# РОССИЙСКИЙ МОРСКОЙ РЕГИСТР СУДОХОДСТВА

ЦИРКУЛЯРНОЕ ПИСЬМО

№ 314-26-985<sup>а</sup>

внесения изменений в Правила классификации и постройки морских судов, 2017 в отношении конструкции штевней ледоколов и судов ледовых классов

Рис. 3.10.2.6.2-1 Примеры комбинированного (а) и листового (б) форштевней

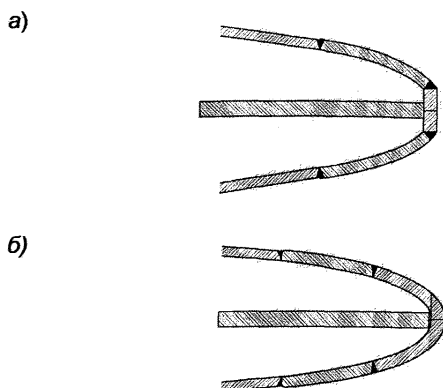
**Пункт 3.10.2.6.2** заменяется следующим текстом:

«Для ледоколов ледовых классов **Icebreaker6, Icebreaker7** и судов ледовых классов **Ice1, Ice2, Ice3, Arc4, Arc5, Arc6, Arc7** допускается применение форштевня комбинированной конструкции, состоящей из бруска или прутка с приваренными к нему утолщенными листами (рис. 3.10.2.6.2-1, а), или листовой конструкции (рис. 3.10.2.6.2-1, б). Сварные швы форштевней комбинированной или листовой конструкции должны быть выполнены с полным проваром в соответствии с требованиями части XIV «Сварка».

На судах длиной менее 150 м и острых носовых обводах может применяться конструкция согласно рис. 3.10.2.6.2-2 (величина  $s$  определяется по формуле (3.10.4.10.1-3)).

Пункт 3.10.2.6.2 дополняется следующим рисунком:
